0001 Service Information technique

Concerne:	14-32132-01 = 10 x Réf. OE 56 07 937 14-32132-02 = 12 x Réf. OE 56 07 937
Fabricant:	Opel
Type:	Agila, Astra, Combo, Corsa, Meriva, Tigra
Code moteur:	X10XE, Z10XE, X12XE, Z12XE, Z14XE

Nouvelle vis de culasse sans rondelle

Illustration 1_Ancienne vis/vis remplacée avec rondelle (Réf. OE 607 926)

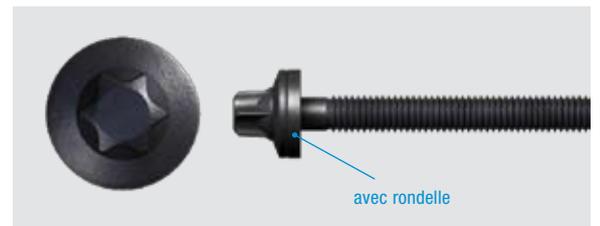
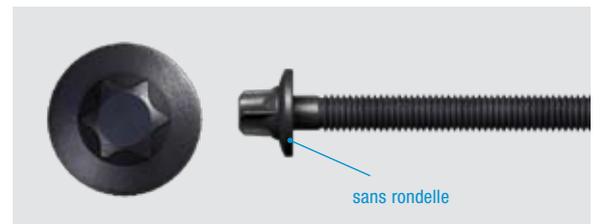
Opel a remplacé la vis de culasse avec rondelle imperdable référence 607 926 par une vis sans rondelle référence 56 07 937. La nouvelle vis est légèrement plus courte afin qu'elle puisse être montée sans rondelle. En cas d'intervention impliquant la dépose de la vis avec rondelle, la remplacer par la nouvelle vis sans rondelle.
